## SERVICE INFO – INA 0057

# Schimbare de design la rola deflectoare 532 0433 10

Nr. identificare piesă: 532 0433 10

Rolă deflectoare 532 0433 10, design precedent (A) și design nou (B).

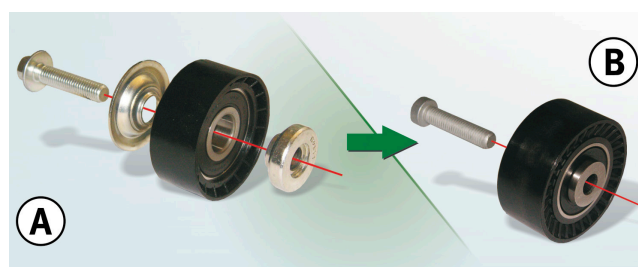
Din dorința de a îmbunătăți permanent produsele noastre, designul rolei deflectoare 532 0433 10 a suferit anumite modificări.

La noua versiune, capacul și distanțierul (Fig. 1, A) nu mai sunt furnizate separat, ci au fost integrate noii variante (Fig. 1, B) făcând astfel parte din rola deflectoare.

Pe durata perioadei de tranziție există posibilitatea ca stocurile să fie mixte. Ambele versiuni respectă specificațiile tehnice și pot fi utilizate fără restricții.

Rolele deflectoare A și B (vezi imaginea) vor fi montate folosindu-se doar prezonul inclus în pachet.

Rola A: șurub hexagonal M10x45 cu guler

Rola B: M10x45, șurub torx
